შპს „ნექსარა“

საგარეჯოს მუნიციპალიტეტში, კაკლის ბაღის მორწყვის მიზნით, სამელიორაციო სისტემისა და წყლის შესაკავებელი ნაგებობის მოწყობა და ექსპლუატაცია

დამატებითი ინფორმაცია

სურ. 1 - საფილტრაციო შენობის რენდერი

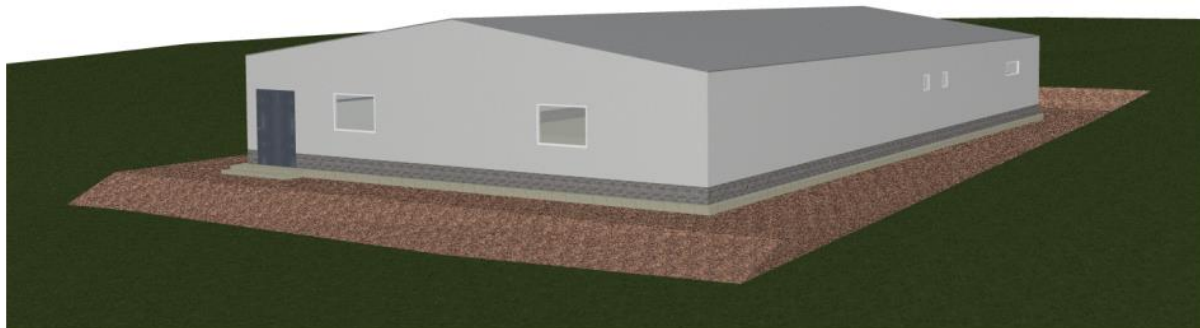
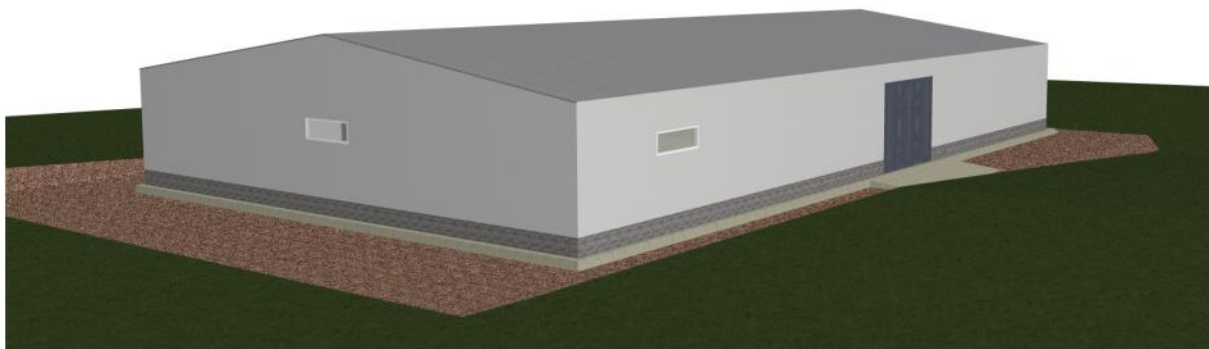
#	სააგენტოს შენიშვნა	რეაგირება
1	<p>დოკუმენტაციაში არ არის წარმოდგენილი საპროექტო ტერიტორიაზე ძირითადი ობიექტების, კვანძების შესრულების გრაფიკული და სამშენებლო მოცულობები (სამშენებლო ნახაზები). დამატებით ინფორმაციაში მოცემული იყო შემრევი-საფილტრი შენობის სქემატური ნახაზი, სადაც არ არის მოცემული ზომები და პროექტთან დაკავშირებული სხვა აღნიშვნები. გარდა ამისა, წარმოდგენილ სქემატურ ნახაზებში არ ჩანს რეზერვუარის ფერდის გამორეცხვისგან დამცავი პერიმეტრული თხრილები, რეზერვუარის შეღობვა, ასევე თავისუფალი წყალსაგდები, რაც მნიშვნელოვანია წყალსაცავის შევსების დროს. ზემოაღნიშნული საკითხები საჭიროებს დაზუსტებას და შესაბამისი ნახაზების/ინფორმაციის წარმოდგენას</p>	<p>საფილტრაციო შენობის პარამეტრებია: სიგრძე - დაახლოებით 25 მ, სიგანე - დაახლოებით 15 მ, ხოლო სიმაღლე - დაახლოებით 4 მეტრი. შენობის განთავსების ფართობია 375 კვ.მ. აღნიშნული შენობის სქემატური ნახაზები მოცემული იყო კომპანიის მიერ წარმოდგენილ დამატებით ინფორმაციაში. ამასთან, წინამდებარე დოკუმენტს თან ერთვის აღნიშნული შენობის რენდერები და ნახაზები (დანართი 1). რაც შეეხება რეზერვუარის ფერდის გამორეცხვისგან დამცავი თხრილების მოწყობის საკითხს, პროექტი აღნიშნული თხრილების მოწყობას არ ითვალისწინებს, ვინაიდან როგორც გზმ-ის ანგარიშში არის აღნიშნული, რეზერვუარში გათვალისწინებულია გეომემბრანის მოწყობა, რომელიც დაიცავს რეზერვუარს გაჟონვისგან. ასევე, როგორც გზმ-ის ანგარიშშია აღნიშნული, დაგეგმილია რეზერვუარის მავთულბადით შემოღობვა. ამასთან, რეზერვუარზე დაგეგმილია გადამღვრელი მილის მოწყობა, რომლის გამოყენებაც მოხდება მხოლოდ ავარიული სიტუაციების არსებობის შემთხვევაში ან/და რეზერვუარის გადავსებისას. პროექტით დამატებით, თავისუფალი წყალსაგდების მოწყობა გათვალისწინებული არ არის.</p>
